Zlepšení kvality vod horního povodí řeky Moravy - II. fáze

změnový list č.		Datum předložení	28. 08. 2015
Ev.č.	ZL-046-S-H-SO 1.005	Datum schválení	31. 08. 2015
Objednatel	Vodohospodářská zařízení Šumperk, a.s., Jilová 6, 787 01 Šumperk		
Správce stavby	Sdružení API-VRV, vedoucí partner API spol. s r.o., Palackého 12, 150 56 Praha 5		
Zhotovitel	IMOS Brno, a.s., Olomoucká 174, 627 00 Brno		
Změnový list předkládá:	zhotovitel		
Charakter změny:	Práce neobsažené v ZDS xx)		Oprava položek dle skutečnosti
Stavba / objekt / úsek:	1. Město Hanušovice / SO 1.005 - Stoka FA-I		
Specifikace změny: Při realizaci stoky FA-I v úseku za Š4 byl zjištěn odlišný průběh vodovodních řadů, než bylo v podkladech, z nichž vycházela RDS. V úseku Š5 – Š6 by byla stoka umístěna přímo pod vodovodním řadem. Zhotovitel navrhuje posunout šachtu Š5 přibližně 3m blíže k Š4, tak aby byla před oběma vodovodními řady a dále aby řad pokračoval mezi plynovodem a vodovodem. Aby mohla být dodržena prostorová norma vzdálenosti od plynovodu, navrhuje zhotovitel provést šachtu Š5 jako plastovou DN600.

Iniciační dopis - Stoka FA-I - kolize s inž. sítěmi

Kolize potrubí s inženýrskými sítěmi, plastová šachta místo prefab

NAVRHOVANÉ ŘEŠENÍ

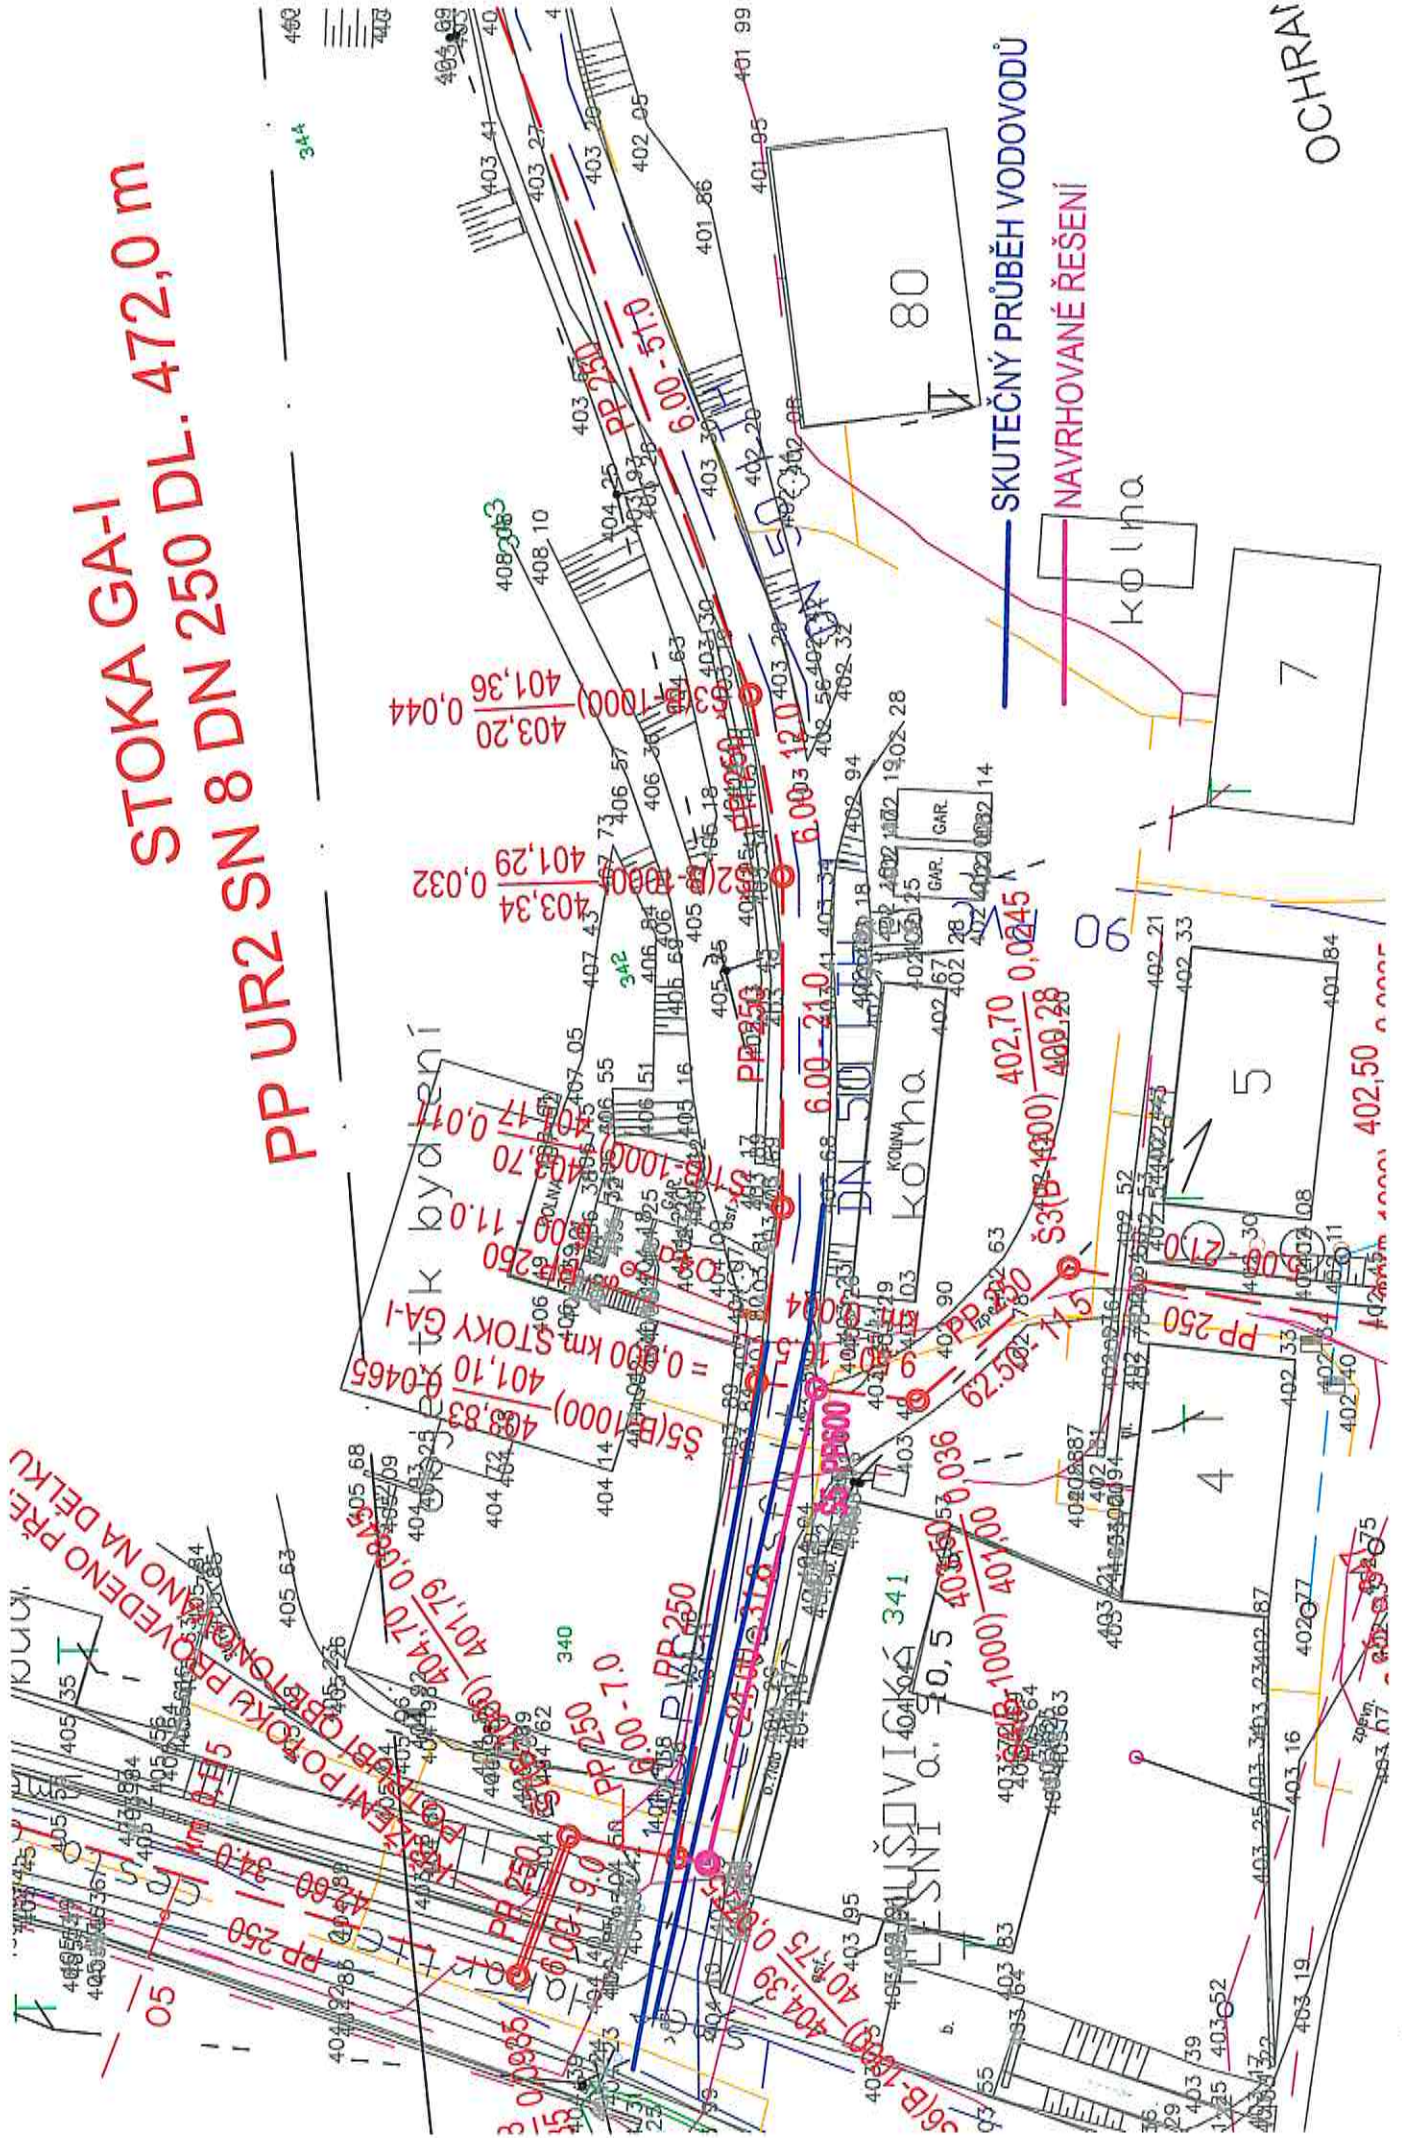
Aktuální stav: Při realizaci stoky FA-I v úseku za Š4 byl zjištěn odlišný průběh vodovodních řadů, než bylo v podkladech, z nichž vycházela RDS. V úseku Š5 – Š6 by byla stoka umístěna přímo pod vodovodním řadem.

Návrh řešení: Šachtu Š5 posunout o cca 3m blíže k Š4, tak aby byla před oběma vodovodními řady a dále by řad pokračoval mezi plynovodem a vodovodem. Šachta Š5 by musela být provedena jako plastová DN600, aby mohla být dodržena prostorová norma vzdálenosti od plynovodu.

Šachtu Š5 posunout k Š4 s dodržáním prostorové normy od stávajícího plynovodu. Šachtu Š6 posunout ke středu komunikace s dodržáním prostorové normy od vodovodu. Kanalizace mezi šachtami Š5, Š6 bude uložena do prostoru mezi vodovod a plyn. Šachtu Š5 je nutno provést plastovou DN 600.
